Oggetto: [ID: 10246] CONTRODEDUZIONI E RELATIVI ALLEGATI ALLE OSSERVAZIONI DELL'ASSESSORATO DELLA DIFESA DELL'AMBIENTE DELLA REGIONE SARDEGNA AVENTI PROTOCOLLO MASE "m_amte.MASE.REGISTRO UFFICIALE.INGRESSO.0159443.06-10-2023" e "m_amte.MASE.REGISTRO UFFICIALE.INGRESSO.0161083.10-10-2023" IMPIANTO AGRO-VOLTAICO PER LA PRODUZIONE DI ENERGIA ELETTRICA DA FONTE SOLARE DENOMINATO "GADAU" DA REALIZZARSI NEL COMUNE DI SASSARI (SS)

IMPIANTO AGRO-VOLTAICO PER LA PRODUZIONE DI ENERGIA ELETTRICA DA FONTE SOLARE DENOMINATO "GADAU" DA REALIZZARSI NEL COMUNE DI SASSARI (SS)

RELAZIONE RISPOSTA OSSERVAZIONI

prot. MASE 0159443 E prot. MASE 161083

Figura 8 - Contesto paesaggistico Lotto 2

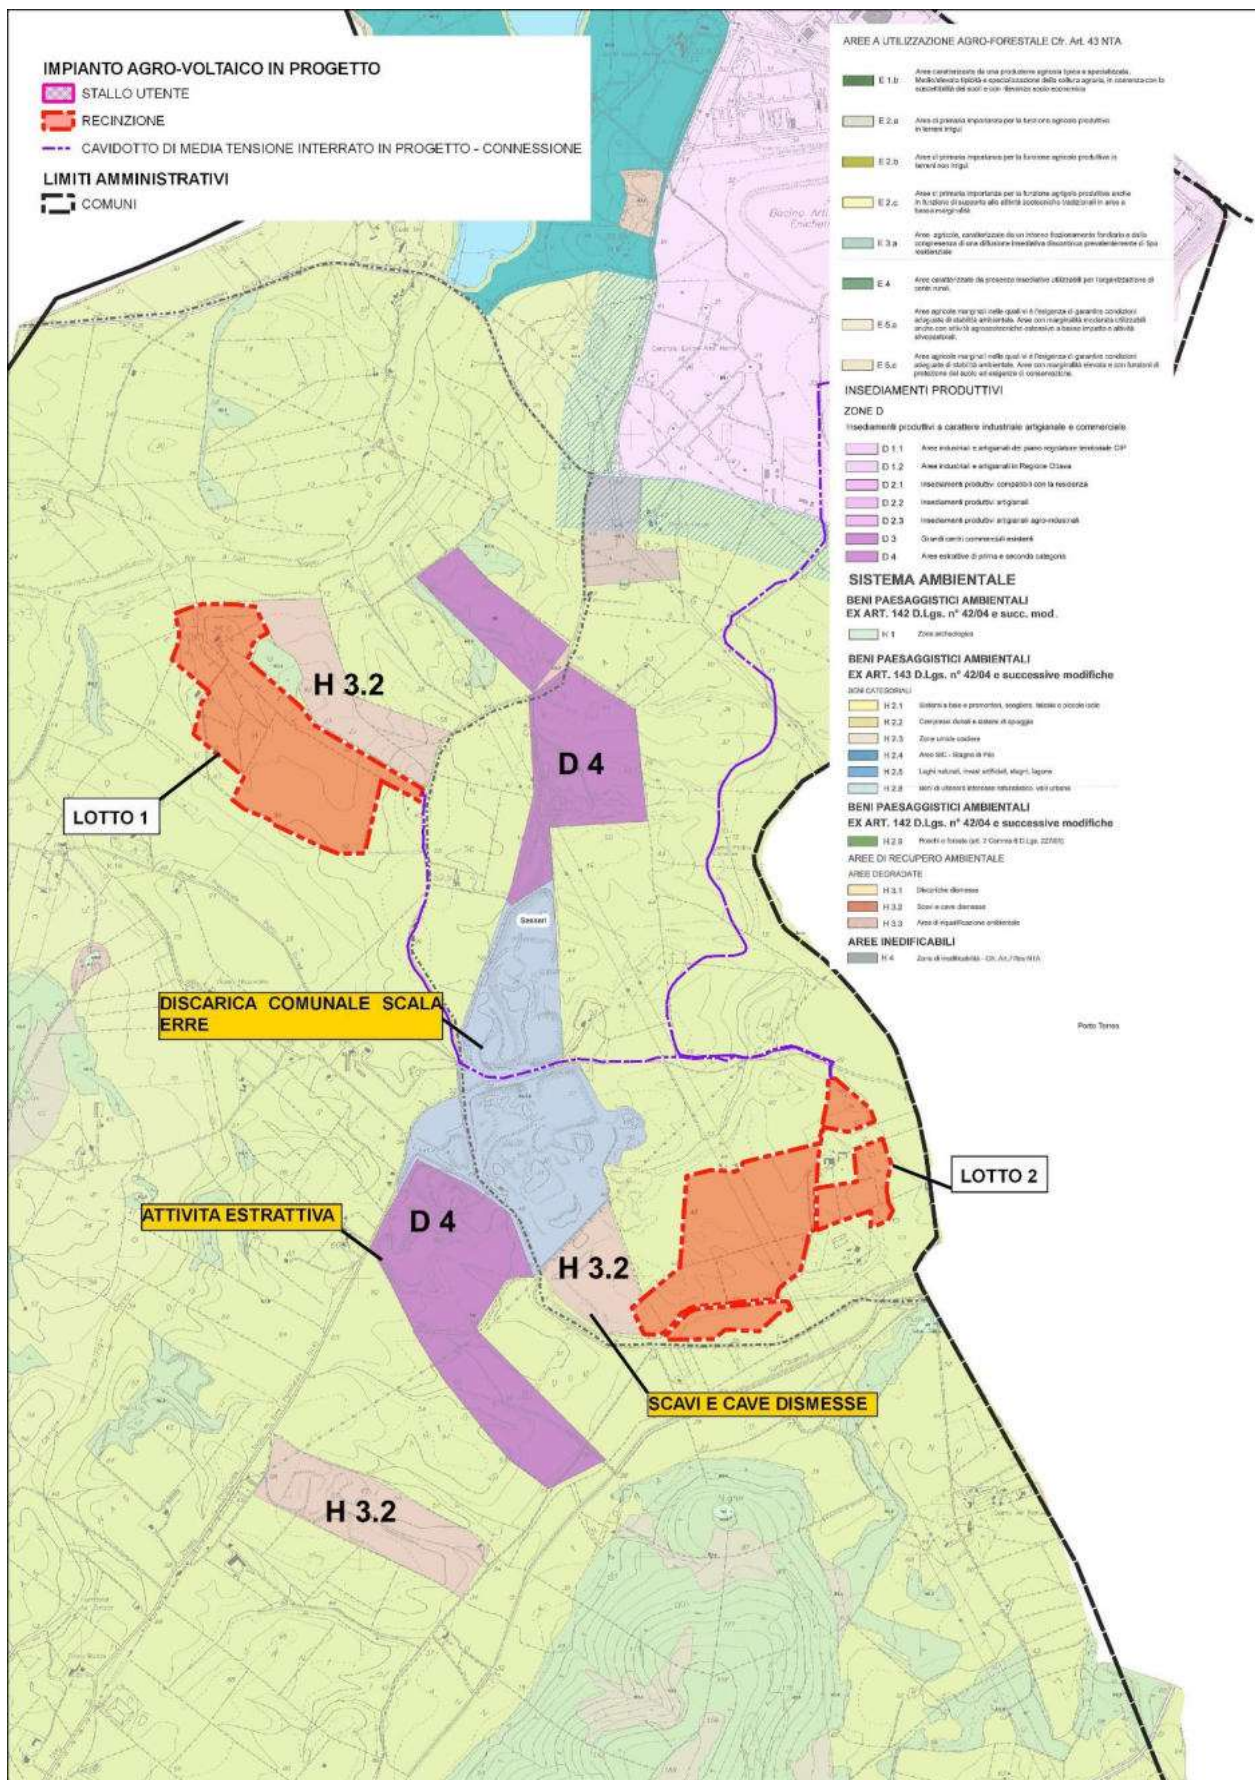
Il Servizio Tutela del Paesaggio Sardegna Settentrionale Nord-Ovest con nota protocollo n.46072 del 29/09/2023, ha osservato che il lotto 2 dell’impianto agro-voltaico in progetto risulta essere all’interno della Fascia Costiera, bene individuato e tutelato dal Piano Paesaggistico Regionale.

Infine, il lotto 2 risulta essere localizzato in un contesto paesaggistico fortemente antropizzato dovuto alla presenza della Discarica Comunale Scala Erre e alle attività estrattive indicate sul PUC del Comune di Sassari e mostrate nelle figure successive.

Figura 11 - DGR 27/69 del 10/08/2023 - Monumenti Civiltà Nuragica

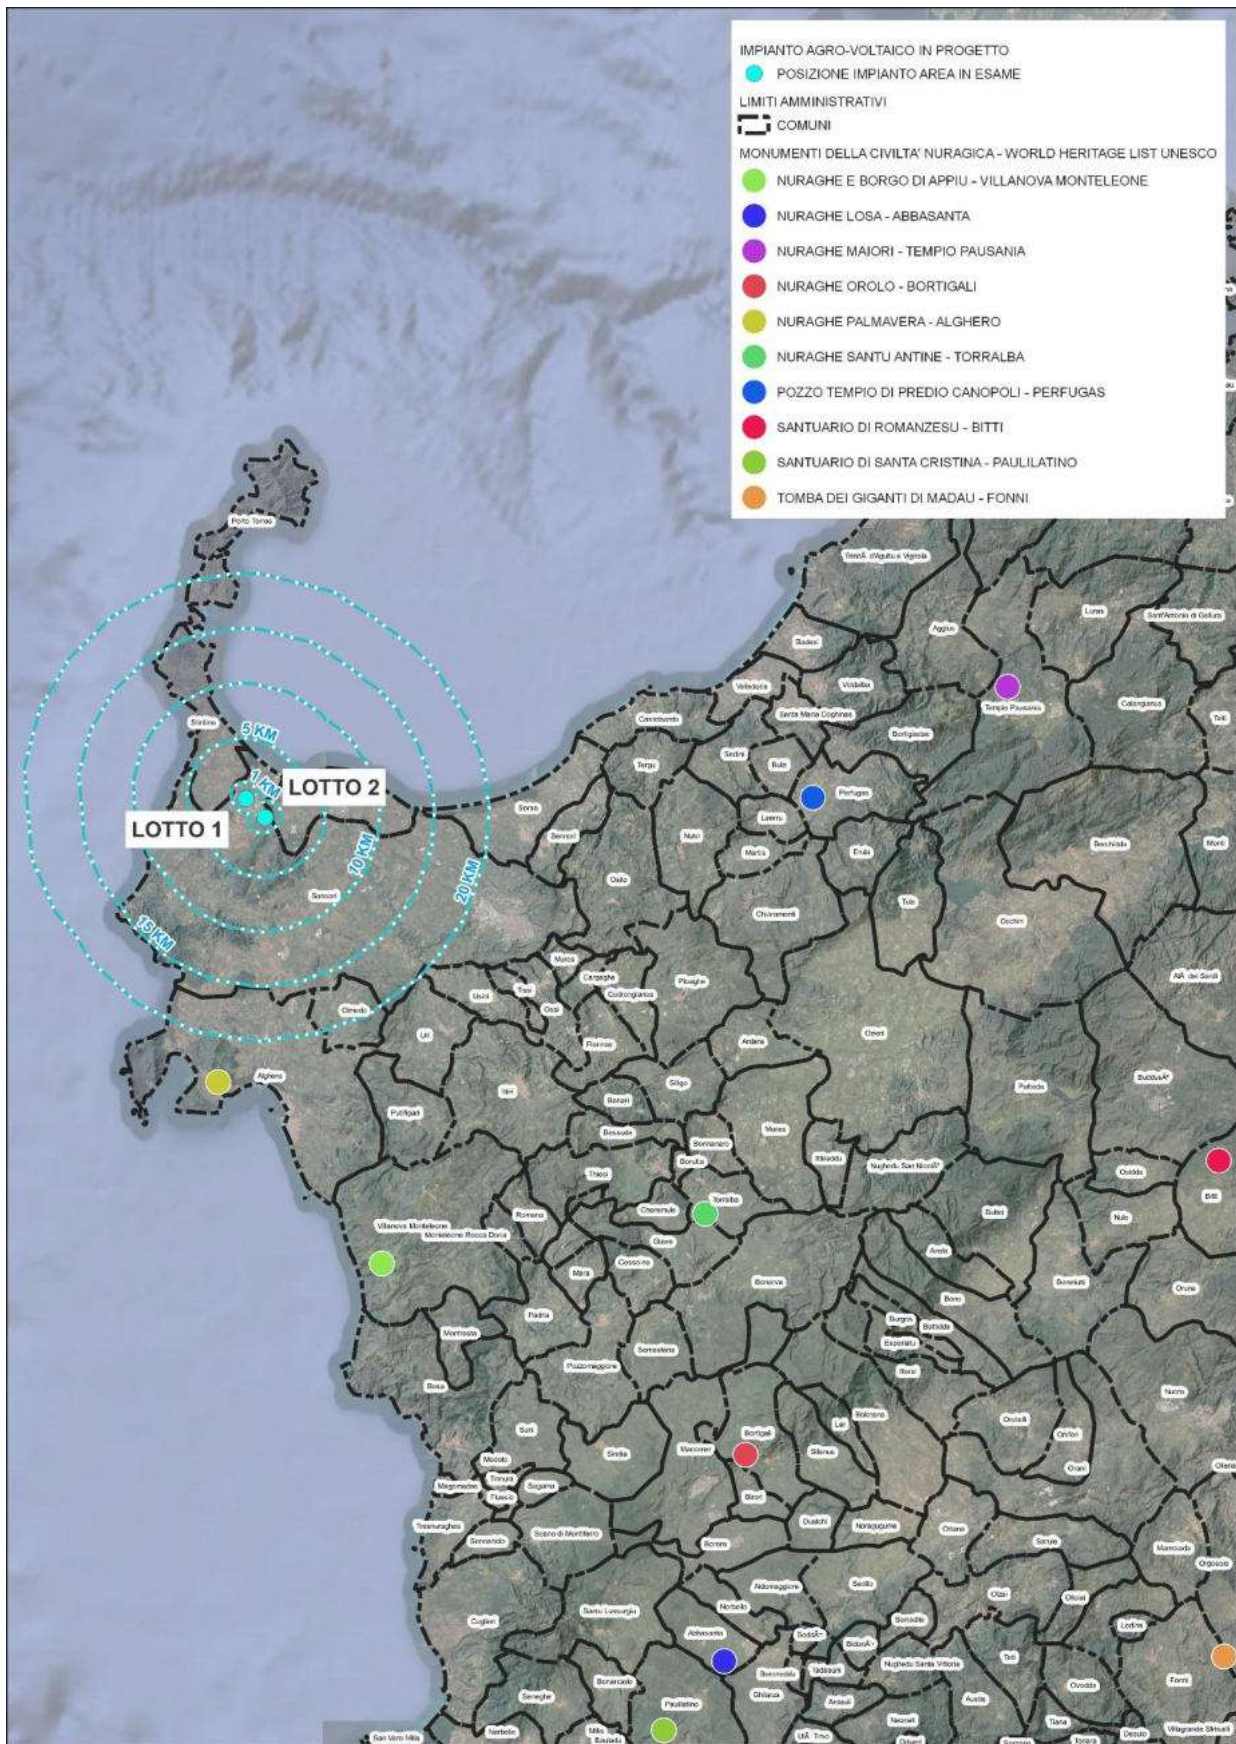
Impatto sui beni culturali in relazione all'impatto sui beni culturali si chiede di verificare l'interferenza dell'impianto sui beni archeologici eventualmente inclusi nel Dossier Unesco per il riconoscimento dei monumenti della civiltà nuragica all'interno della 'World Heritage List'	X_501_RELAZIONE RISPOSTA OSSERVAZIONI_prot. MASE 0159449 e prot. MASE 161083; DTG_104_ANALISI COSTI E BENEFICI AMBIENTALI	Nell'area vasta di 20 km non è presente nessun bene compreso nella delibera della giunta regionale.

Come mostrato precedentemente, nell'area vasta di 20 km dall'impianto in progetto non è presente nessun bene compreso nella Delibera della Giunta Regionale. Quello più vicino risulta essere distante circa 25 km.

Figura 12 - planimetria siepe di mitigazione

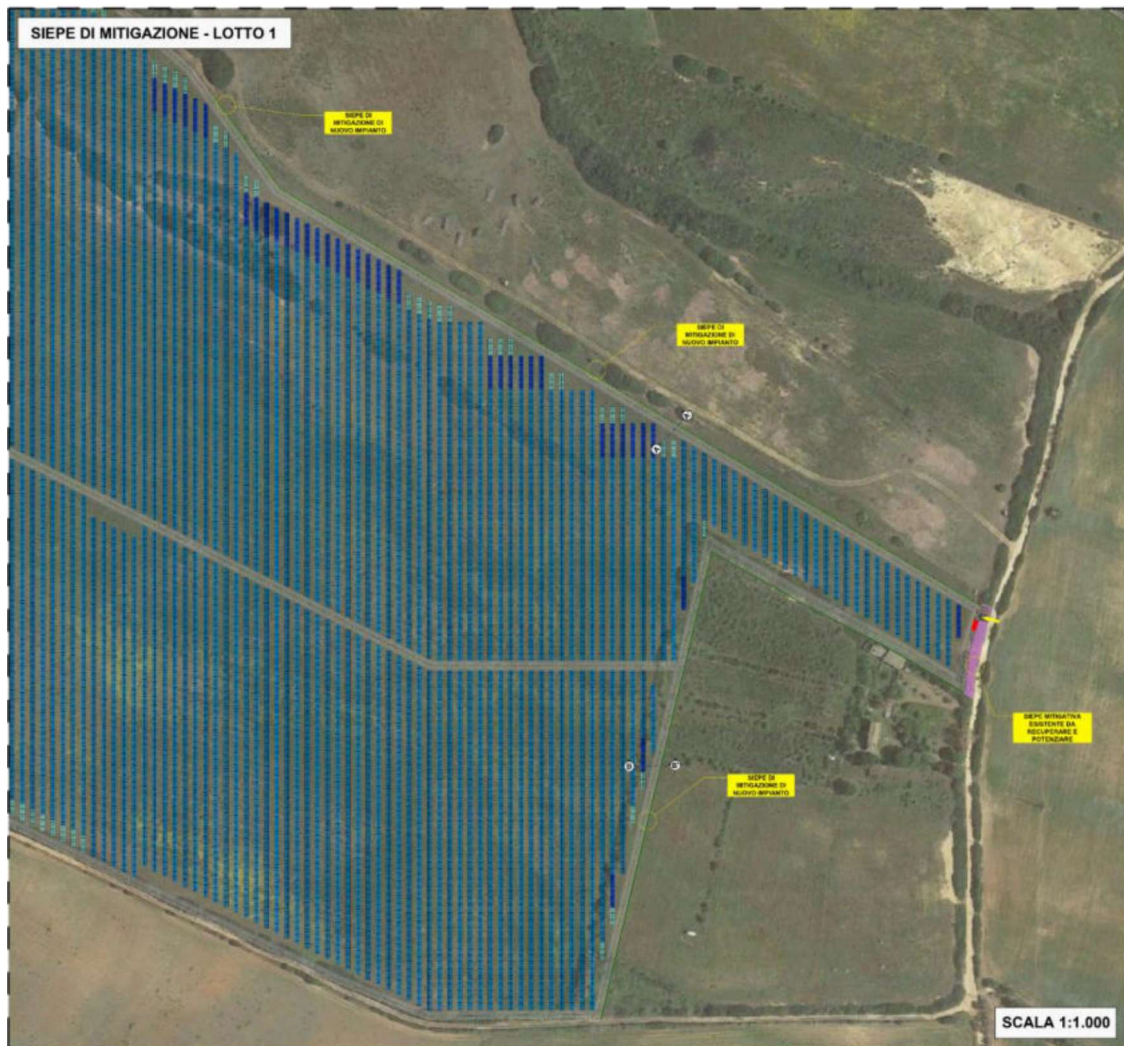
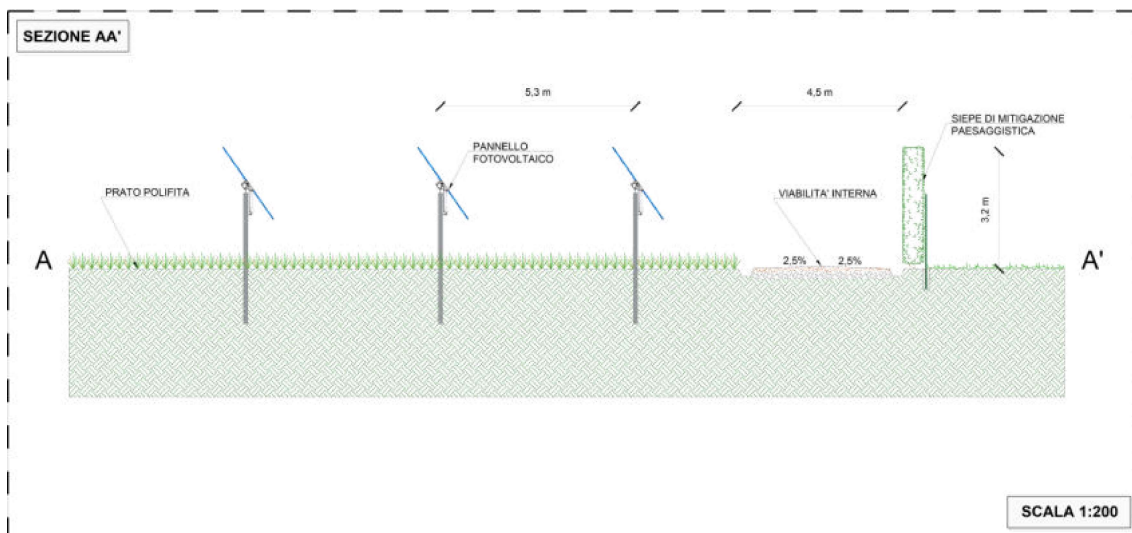
ASPETTI DI NATURA AMBIENTALE E ALL'ANALISI DEI POTENZIALI IMPATTI				
Impatto sul paesaggio	1	[...] Si rivela che nella documentazione progettuale non è stata indicata la realizzazione di una fascia verde di alberi e arbusti, da posizionarsi lungo i confini dell'area dell'impianto, quale schermatura dello stesso all'interno delle visuali paesaggistiche [...].	X_501_RELAZIONE RISPOSTA OSSERVAZIONI_prot. MASE 0159449 e prot. MASE 161083; DTG_031_R01_RELAZIONE PAESAGGISTICA.	Nella relazione sono state proposte misure di mitigazione dell'impatto visivo.
Impatti sulla componente faunistica	2.	La relazione faunistica pur individuando correttamente i potenziali impatti sulla fauna quali ad esempio l'abbattimento (mortalità) di individui, allontanamento della fauna, perdita, frammentazione e insularizzazione di habitat, effetti barriera, collisione di uccelli e pipistrelli con i pannelli o/e le linee di trasmissione, folgorazione, attrazione dell'avifauna dovuta alla superficie riflettente dei moduli, alterazione dell'habitat dovuta ai cambiamenti negli effetti microclimatici, riferisce gli stessi al solo impianto trascurando gli impianti autorizzati, quelli già in esercizio e le numerose proposte, ubicate nel raggio di pochi km dalle opere in progetto, attualmente in istruttoria di VIA. Risulta pertanto fondamentale che la Proponente valuti adeguatamente gli impatti tenendo conto del contesto che vede le opere proposte inserite all'interno di un mosaico di altre iniziative simili e in ragione di ciò valuti le alternative localizzative, gli effetti sulla fauna e le misure di mitigazione e/o compensazione necessarie;	X_501_RELAZIONE RISPOSTA OSSERVAZIONI_prot. MASE 0159449 e prot. MASE 161083;	Si riportano le ragioni per cui l'effetto cumulo è sostenibile.

Per quanto concerne la visibilità da parte delle SP4, SP34 e SP57, l'impianto nella componente del lotto 1 è visibile per un breve tratto dalla strada locale: nel punto più

vicino alla viabilità è già presente una siepe inselvatichita la quale verrà mantenuta a scopo di schermo. Una nuova siepe di larghezza circa 0,50 m e alta circa 3 m sarà posizionata fra la recinzione metallica che delimita l'impianto e la viabilità di servizio interna. Per la planimetria si veda l'elaborato DTG_039_PLANIMETRIA FASCE DI MITIGAZIONE PAESAGGISTICA

La siepe sarà composta da un miscuglio di tre specie autoctone della Sardegna: *Phillyrea angustifolia* L., *Olea europaea* L. var. *sylvestris* (Mill.) Hegi e *Pistacia lentiscus* L.
